Città di Cinisello Balsamo  
Settore Opere pubbliche, Ambiente ed Energia  
Centrale Unica d'Acquisto e Gare

**SERVIZIO PER LA GESTIONE, CONDUZIONE E MANUTENZIONE ORDINARIA DELL'IMPIANTO DI  
CREMAZIONE DI PIAZZA CIPRESSI A CINISELLO BALSAMO  
CIG A02328FDBF**

### RISPOSTA A QUESITI DI INTERESSE GENERALE

CIMITERO NUOVO  
 PIAZZA DEI CIPRESSI  
 Pianta Piano Terra Scala 1:200

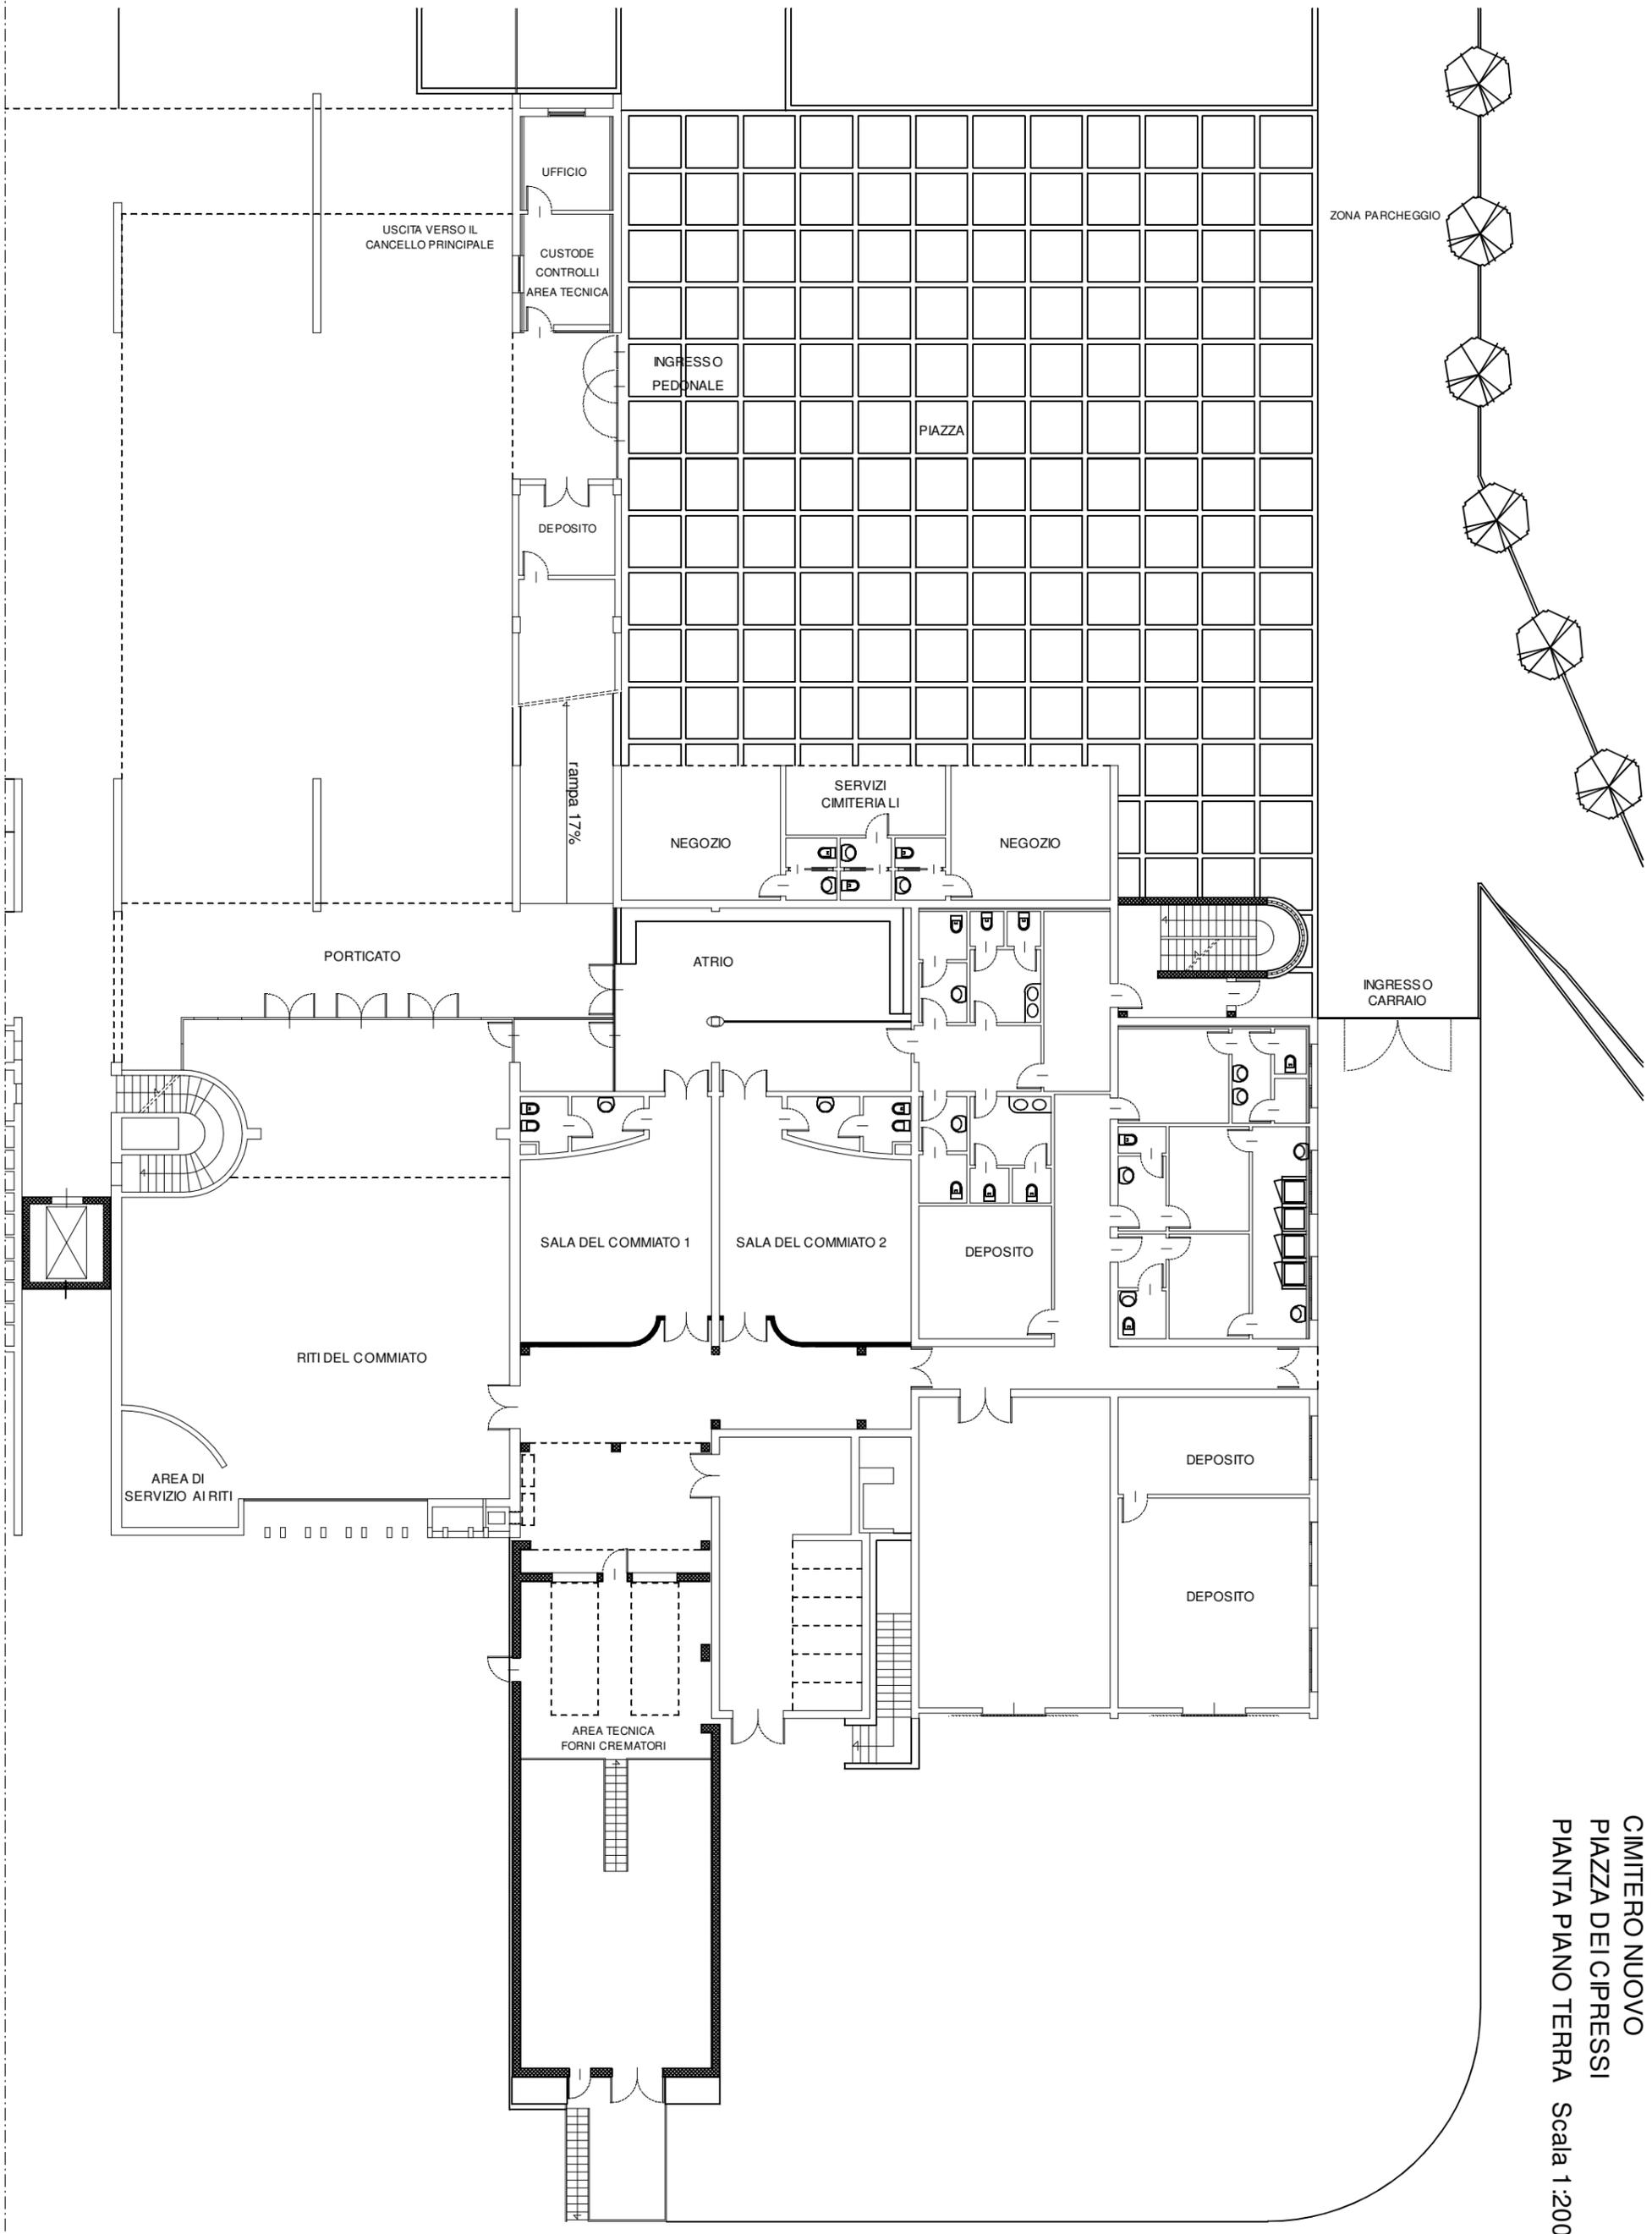
Buonasera, con la presente siamo a richiedere piantina dell'impianto di cremazione di piazza dei Cipressi.

Si allega la piantina dell'impianto di Piazza dei Cipressi.
